**Mémoire en réponse à l'avis de la MRAE délibéré sur le projet d'aménagement
du site des Cailloux à Cannes Ecluse,
en date du 3 novembre 2022, portant le n°APJIF-2022-071**

Ce mémoire a été établi par la SCCV CANNES ECLUSE – CHEMIN DES GRAVIERS, société constituée par les co-opérateurs du projet, à savoir les sociétés ETPE PROMOTION et KAUFMAN & BROAD.

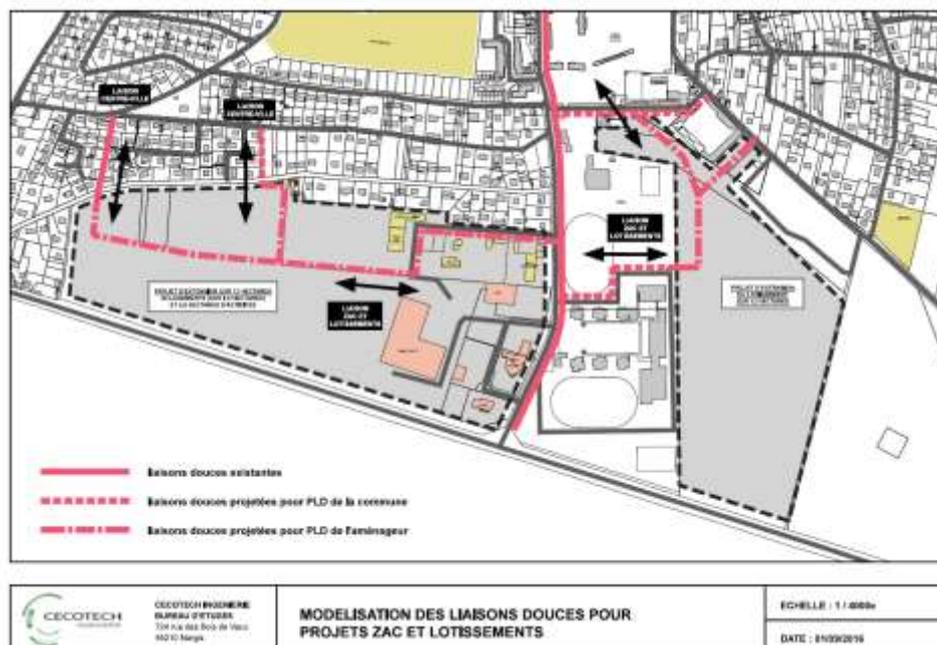
Effectivement un arrêt en encoche pourrait permettre une éventuelle régulation et un retournement au niveau du rondpoint ;

Je partage l'avis de Monsieur Torracca sur le positionnement de ce nouveau point d'arrêt.

La desserte (partielle ou par l'ensemble des courses de la ligne B) de ce nouveau quartier devra être étudiée au moment de l'ouverture de la zone des Petits Cailloux.

Suite à nos échanges par le biais de la mairie de Cannes-Ecluse avec l'Autorité Organisatrice, à savoir Région Ile-de-France et Ile de France Mobilité ainsi que l'Organisateur des Transports au Conseil Départemental de Seine et Marne, il a été jugé opportun de créer au sein du projet deux arrêts de bus (un par sens) puisque la desserte de ce nouveau quartier par une ligne de bus sera envisagée au moment de l'achèvement des travaux.
